АКТ ОБСЛЕДОВАНИЯ
объекта социальной инфраструктуры
К ПАСПОРТУ ДОСТУПНОСТИ ОСИ
№ 2

02.05. 2024 г.

Муниципальное дошкольное образовательное учреждение «Детский сад городского округа Стрежевой»
структурное подразделение «Журавушка», Томская область, г. Стрежевой, 2 мкр. д. 219 помещение 2.3

План 1 этажа

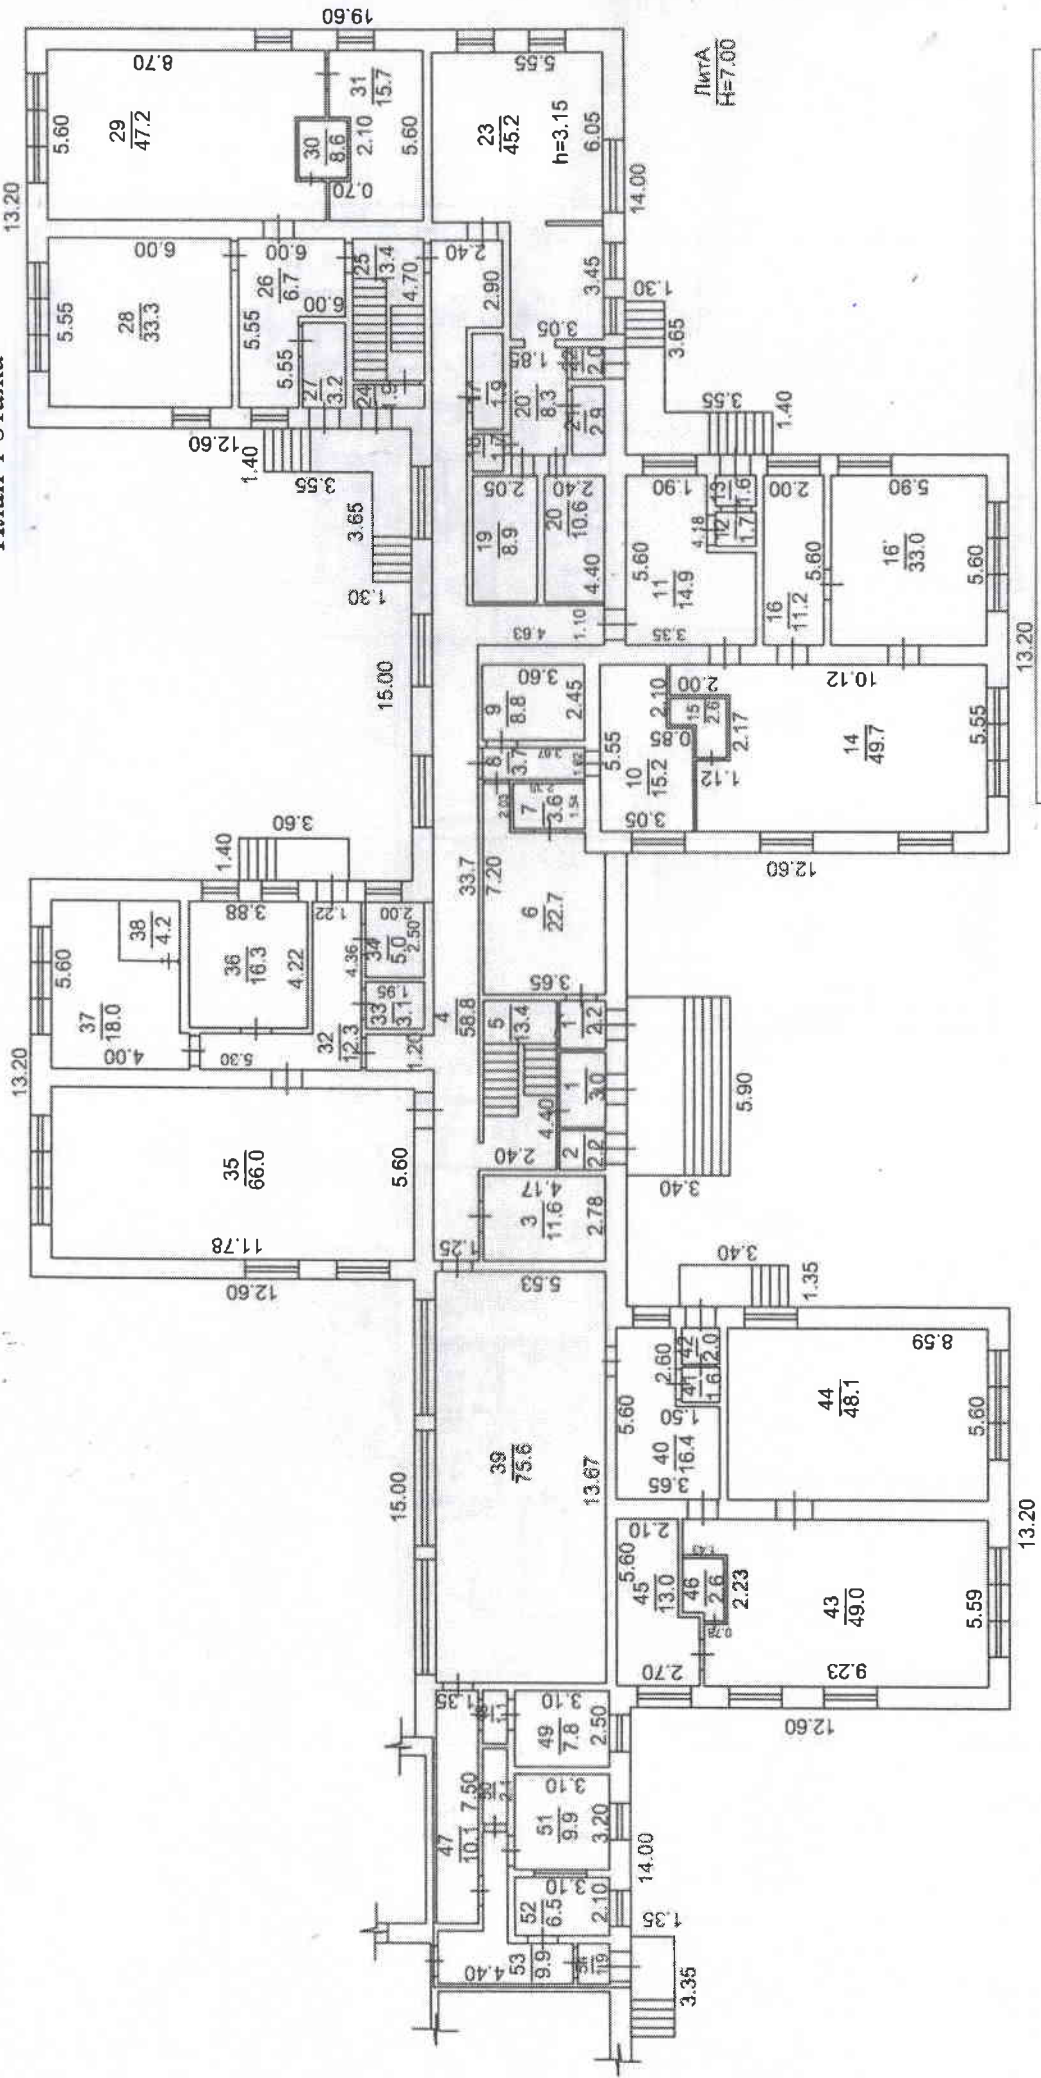
3.1	Коридор (вестибюль, зона ожидания, галерея, балкон)	есть	план 1-го этажа	--	1. Ширина коридора не менее 1,55 м, но в проходах с мебелью ширина не более 1,1 м (п. 5.2.2);	К	Согласно п. 5.2.2 СП 59.13330.2012 «Ширину прохода в помещении с оборудованием и мебелью следует принимать не менее 1,2 м».	Технические решения невозможны. Рекомендуется выделить отдельную зону оказания услуг, оборудованную для МГН, в фойе первого этажа.

3.2	Лестница (внутри здания)	есть	план 1-го этажа	--	Согласно свода правил СП 59.13330.2012 "СНиП 35-01-2001. Доступность зданий и сооружений для маломобильных населения" выявлены следующие замечания: 1. Лестница с открытыми ступенями без подступенка и боковых бортиков (п. 5.2.9); 2. Отсутствие тактильных напольных указателей (п. 5.2.12); 3. Отсутствие поручней с двух сторон на всем	К, О, С, Г, У	Согласно п. 5.2.9 СП 59.13330.2012 «Боковые края ступеней, не примыкающие к стенам, должны иметь бортики высотой не менее 0,02 м или другие устройства для предотвращения соскальзывания трости или ноги. Ступени лестниц должны быть с подступенком. Применение открытых ступеней (без подступенка) не допускается»; п. 5.2.12 «Следует применять различный по цвету материал ступеней лестниц и горизонтальных площадок перед ними. ... Тактильные напольные указатели перед лестницами следует выполнять по ГОСТ Р 52875»; п. 5.2.15 «Вдоль обеих сторон всех пандусов и лестниц, а также у всех перепадов высот горизонтальных поверхностей более 0,45 м необходимо устанавливать ограждения с поручнями. Поручни следует располагать на высоте 0,9 м (допускается от 0,85 до 0,92 м)»;	Ремонт капитальный. Проведение ремонта нецелесообразно , ввиду высоких затрат и изменения конструкции лестницы. Рекомендуется выделить отдельную зону оказания услуг, оборудованную для МГН, в фойе первого этажа.

4.1	Кабинетная форма обслуживания	есть	план 1-го этажа	--	1. Двери в кабинеты имеют пороги 0,04 м (п. 5.2.4); 2. Не во всех кабинетах достаточно места для беспрепятственного разворота кресла-коляски (т.е. не менее 1,4 м) (п. 5.2.2).	К, О, С	Согласно п. 5.2.4 СП 59.13330.2012 «Дверные проемы в помещении, как правило, не должны иметь порогов и перепадов высот пола. При необходимости устройства порогов их высота или перепад высот не должен превышать 0,014 м». п. 5.2.2 «Подходы к различному оборудованию и мебели должны быть по ширине не менее 0,9 м, а при необходимости поворота кресла-коляски на 90° - не менее 1,2 м. Диаметр зоны для самостоятельного разворота на 180° инвалида на кресле-коляске следует принимать не менее 1,4 м. Глубина пространства для маневрирования кресла-коляски перед дверью при открывании "от себя" должна быть не менее 1,2 м, а при открывании "к себе" - не менее 1,5 м при ширине проема не менее 1,5 м. Ширину прохода в помещении с оборудованием и мебелью следует принимать не менее 1,2 м».	Ремонт капитальный: замена дверей на двери без порогов. Замена дверей рекомендуется применение аппарели – накладной конструкции через препятствие для проезда инвалида на кресле-коляске. В связи с невозможностью приспособить все кабинеты для посещения МГН рекомендуется обустроить зону обслуживания МГН в фойе первого этажа.

4.2	Зальная форма обслуживания	есть	план 1-го этажа	-	1. Двери в спортивный зал имеют пороги 0,02-0,03 м (п. 5.2.4);	К, О, С	Согласно п. 5.2.4 СП 59.13330.2012 «Дверные проемы в помещении, как правило, не должны иметь порогов и перепадов высот пола. При необходимости устройства порогов их высота или перепад высот не должен превышать 0,014 м».	Ремонт капитальный: замена дверей на двери без порогов. До замены дверей рекомендуется применение аппарели – накладной конструкции через препятствие для проезда инвалида на кресле-коляске

5.1	Туалетная комната	есть	планы 1-го этажа № 18.	--	<p>1. Туалетная комната не соответствует требованиям универсальной кабины, доступной для всех категорий граждан (размеры кабин, отсутствие крючков, поручней, штанг, поворотных или откидных сидений, двухсторонней связи с дежурным, аварийного освещения) (п. 5.3.3);</p> <p>2. Порог высотой в 0,03 м (п. 5.2.4).</p>	К, О, С, Г, У	<p>Согласно п. 5.3.3 СП 59.13330.2012 «Доступная кабина в общей уборной должна иметь размеры в плане не менее, м: ширина - 1,65, глубина - 1,8, ширина двери - 0,9. В кабине рядом с унитазом следует предусматривать пространство не менее 0,75 м для размещения кресла-коляски, а также крючки для одежды, костылей и других принадлежностей. В кабине должно быть свободное пространство диаметром 1,4 м для разворота кресла-коляски. Двери должны открываться наружу.</p> <p>В универсальной кабине и других санитарно-бытовых помещениях, предназначенных для пользования всеми категориями граждан, в том числе инвалидов, следует предусматривать возможность установки откидных опорных поручней, штанг, поворотных или откидных сидений. Размеры универсальной кабины в плане не менее, м: ширина - 2,2, глубина - 2,25.</p> <p>Один из писсуаров следует располагать на высоте от пола не более 0,4 м или применять писсуар вертикальной формы. Следует применять унитазы, имеющие опору для спины»;</p> <p>п. 5.2.4 «Дверные проемы в помещении, как правило, не должны иметь порогов и перепадов высот пола. При необходимости устройства порогов их высота или перепад высот не должен превышать 0,014 м».</p>	Ремонт капитальный:	<p>1. рекомендуется под приспособление кабину с/у на 1-м этаже;</p> <p>2. установка двери без порога. До замены двери рекомендуется применение аппарели – накладной конструкции через препятствие для проезда инвалида на кресле-коляске.</p>
